# Illustrierte Ersatzteilliste (IPL) – Update

**372 XP**

Neuer Vibrationsdämpfer mit geschliffener Oberfläche auf der Metallfeder Der Kunststoffstecker wurde verändert.  
Dadurch ist das Gewinde länger, wodurch die Feder im Kunststoffstecker besser festgezogen werden kann.

Neue Artikel: Vibrationsdämpfer 503 63 76-03 und 503 63 76-04 (fest)

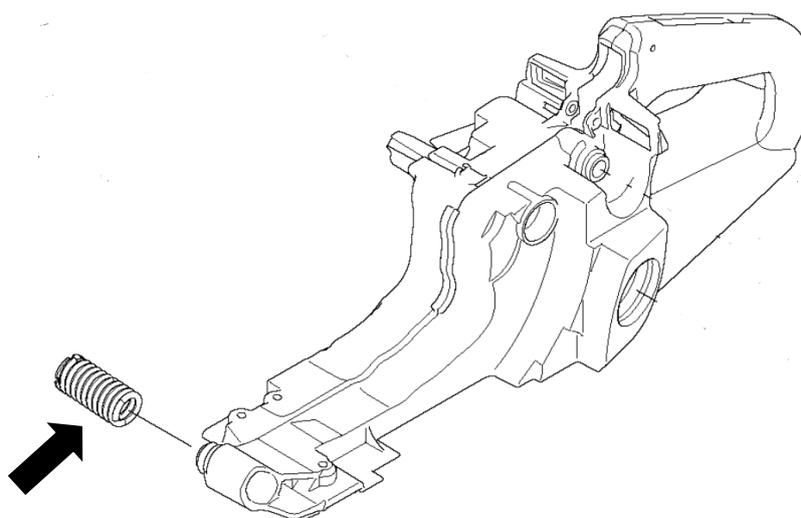
Grund: Verbesserte Haltbarkeit des Vibrationsdämpfers.
